Bilag 2

Vandløbsstrækning: t120 Tilløb til tilløb til Rohden Å

Bemærkning fra Vandløbstekniker

Kort 1 Den orange strækning er den udvalgte strækning Tilløb til tilløb til Rohden Å som vandrådet anbefaler udgår af Vandplan2. De blå streger er målsatte vandløb.

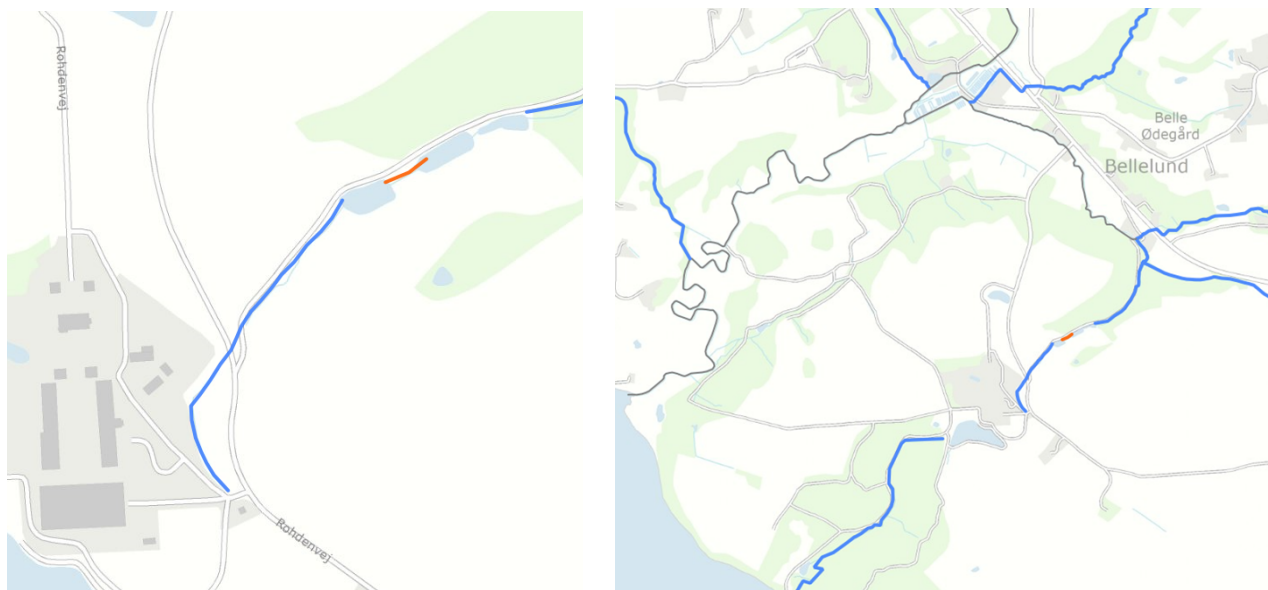
Det udpegede stykke vandløb forbinder to opstemmede "andesøer" på et tilløb til Rohden Å ved Rohden Gods. Da det udpegede del ikke er et selvstændigt vandløb med et opland under 10km², virker det som en teknisk fejl i udpegningen, og bør derfor medtages i vandplanen.

Også fordi der er målsatte strækninger på begge sider af vandløbet.

Hedensted Kommune har tidligere været i dialog med lodsejeren om at fjerne omstæmningerne ved søerne og genskabe et mere naturligt forløb af vandløbet.
